关于近期市场反馈 KA/KB/LB 等变频挂机显示 E9，其现象、原因分析与解决方法如下所示：

有电源电压检测功能	无电源电压检测功能
 <p>有电源电压检测功能的显示板，软件版本号是 V6。</p>	 <p>屏蔽电源电压检测功能的显示板，软件版本号是 V8。</p>

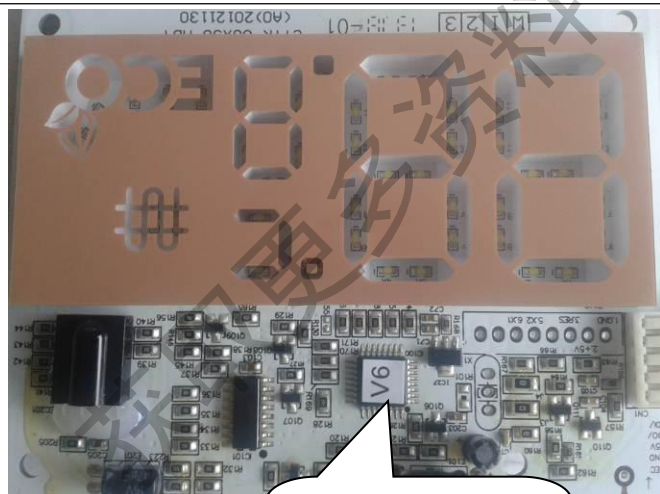
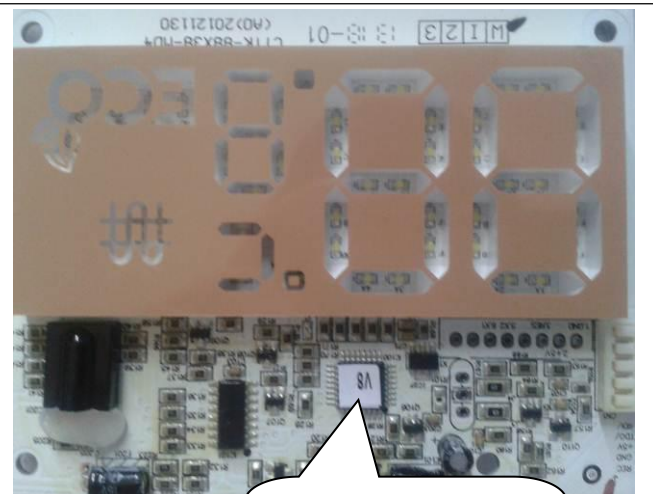
2、如用户不接受此功能，可更换屏蔽电源电压检测功能的显示盒，有、无电源电压检测功能的显示盒对比如下图片显示：

4、上述编码显示盒申领后，请仔细核查显示板上主芯片的版本号，必须是V8或V8以上版本才能使用，否则不能给用户更换。
